ORD.: Nº 130

MAT.: Remite Informe con análisis técnico de aplicación de la normativa respecto de Consultoría "Construcción Plaza Tarapacá, comuna de Alto Hospicio, Etapa de Diseño."

## INFORME DUI N° 11/2022

Imagen del plano de loteo del Conjunto Habitacional Tarapacá.

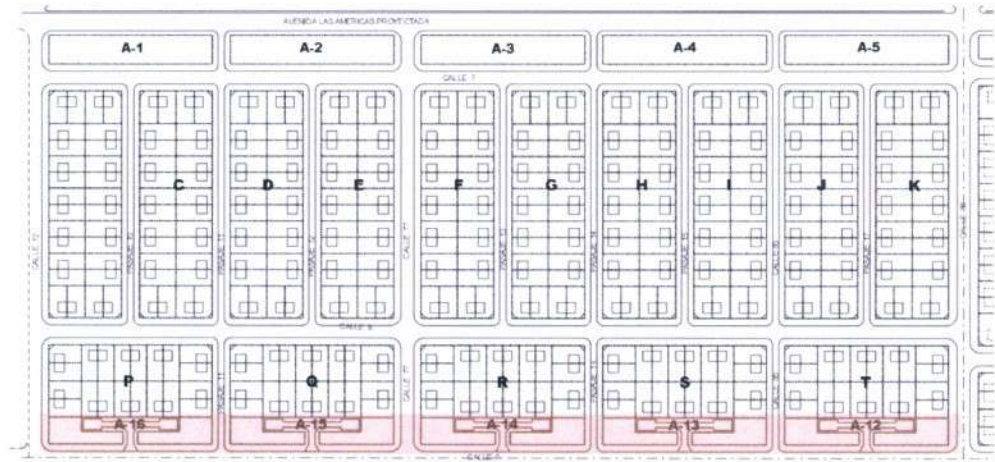
- 4.1. El proyecto "CONSTRUCCIÓN PLAZA TARAPACÁ, COMUNA DE ALTO HOSPICIO, ETAPA DE DISEÑO" se origina a raíz del loteo del Conjunto Habitacional Tarapacá, en las áreas denominadas A-12, A-13, A-14, A-15 y A-16, tal como se grafica en el siguiente plano de loteo:

Información presente en CIP N°359, N°360, N°361, N°362 y N°363, todos de fecha 05.07.2021.

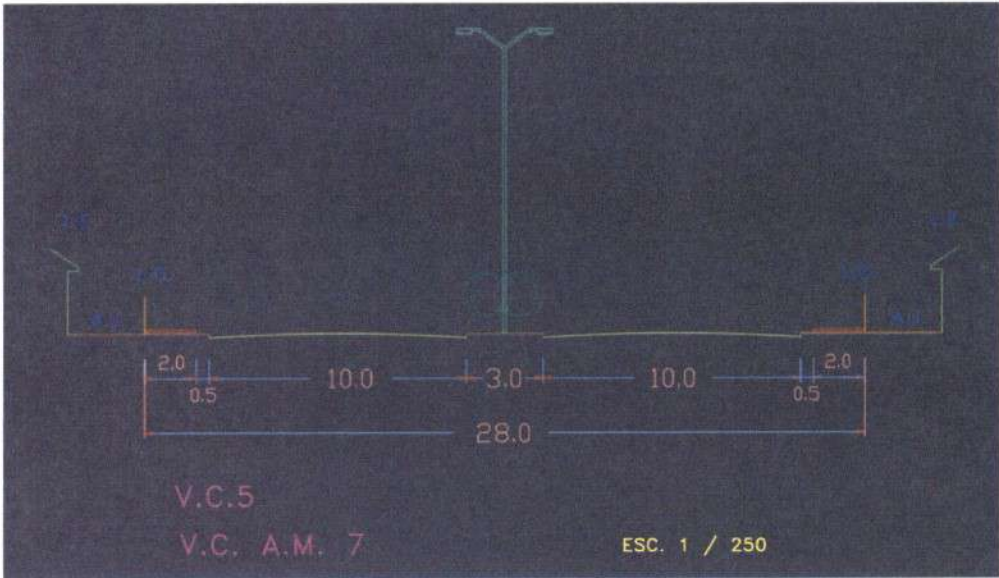
4.3. En los Certificados de Informaciones Previas N°359, N°360, N°361, N°362 y N°363, todos emitidos con fecha 05.07.2021 por la Dirección de Obras de la Municipalidad de Alto Hospicio, se informan en el punto 5.2. las Líneas Oficiales, dentro de las cuales se detalla la Vía Colectora denominada Avenida Gabriela Mistral, declarándola **con una distancia entre Líneas Oficiales de 28,00m** y, efectivamente, una distancia entre la Línea Oficial y el eje de la calzada de 7,50m.

Superposición de plano de loteo C.H. Tarapacá y plano de vialidad del PRC de Alto Hospicio.

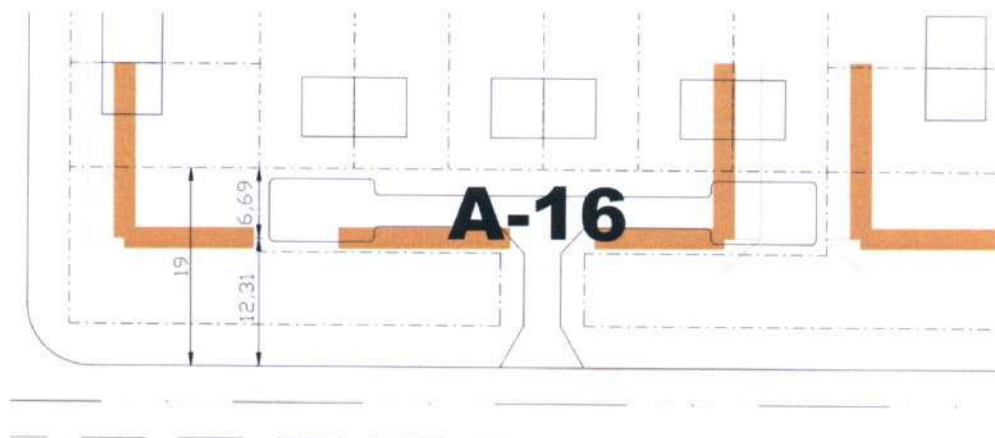
- 4.5. A raíz de lo expuesto, se realiza un calce entre el plano de loteo del Conjunto Habitacional Tarapacá y el plano de vialidad del plan regulador comunal de Alto Hospicio, tomando como punto de referencia Avenida las América, toda vez que las áreas verdes del loteo que enfrentan dicha vía se encuentran materializadas. De esta superposición se desprende que existe un porcentaje de superficie de este proyecto que se encuentra sobre la superficie destinada a vialidad por el plan regulador vigente, tal como se grafica a continuación:

- 4.6. Luego, al realizar una medición detallada de la situación, se obtiene que de la franja de 19m de ancho que comprende el proyecto, una franja de 12,31m, correspondiente al 64,79%, se encuentra sobre Bien Nacional de Uso Público destinado a vialidad por el Plan Regulador Comunal de Alto Hospicio.

- 6.- Finalmente, teniendo en antecedente el precitado dictamen, realizado el análisis de la superposición entre el área del proyecto y el instrumento de planificación vigente en el sector y teniendo en consideración que, de acuerdo a lo informado en el "Plano Superficie a Intervenir, levantamiento situación actual" presentado por el consultor, el proyecto tiene una superficie de 4.281,614m<sup>2</sup> destinados a áreas verdes, 3.616,010m<sup>2</sup> destinados a aceras y costado pasajes interiores y 1.159,498m<sup>2</sup> destinados a pasajes interiores pavimentados, lo que arroja un total de 9.057,122m<sup>2</sup>, se tiene como resultado final que 3.189,01m<sup>2</sup>, correspondiente al 35,21% de la franja de 19m de ancho que comprende el proyecto, se ajustan a la normativa vigente aplicable en el sector.
